# VÝKRES VEŘEJNĚ PROSPĚŠNÝCH STAVEB, OPATŘENÍ A ASANACÍ 1 : 5 000

# ZMĚNA Č. 1 ÚZEMNÍHO PLÁNU LUŽANY

## VÝKRES VEŘ. PROSP. STAVEB, OPATŘENÍ A ASANACÍ

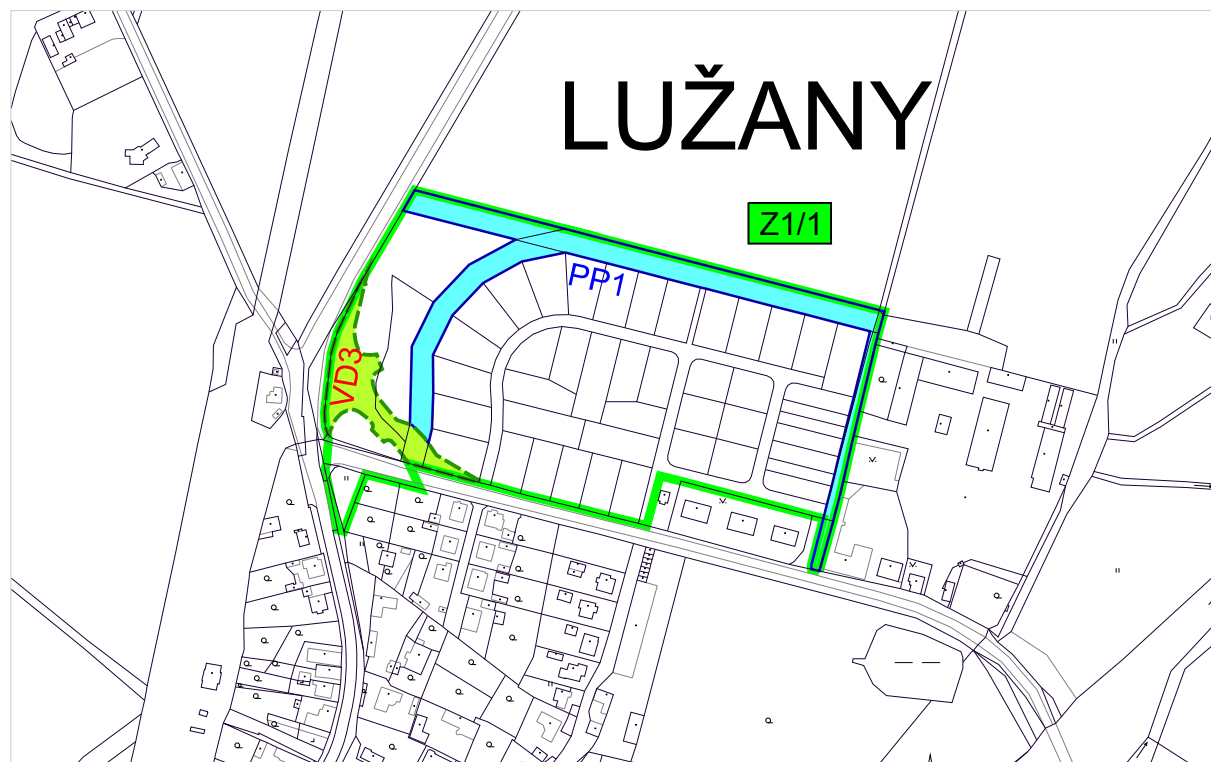
Úprava původních zastavitelných ploch (**Z.LU.4**, **Z.LU.5**, **Z.LU.16**) na severním okraji sídla Lužany (dle změny regulačního plánu):

- 1) **Z.LU.5** BI-N (38 253 m<sup>2</sup>) - usazení hranice plochy bydlení na novou parcelaci.
- 2) **Z.LU.5** ZV-N (8 294 m<sup>2</sup>) - rozšíření pruhu zeleně z 5 na 15 m a prodloužení pruhu SZ směrem až k silnici I/27.
- 3) **Z.LU.4** VD-N (5 854 m<sup>2</sup>) - rozšíření plochy do uvolněného prostoru po zmenšení plochy DS-N 1.
- 4) **Z.LU.16** DS-N 1 (2 820 m<sup>2</sup>) - zmenšení a úprava vymezení plochy křižovatky podle nové studie ŘSD.
- 5) **Z.LU.17** VD-N (2 343 m<sup>2</sup>) - vymezení nové plochy.
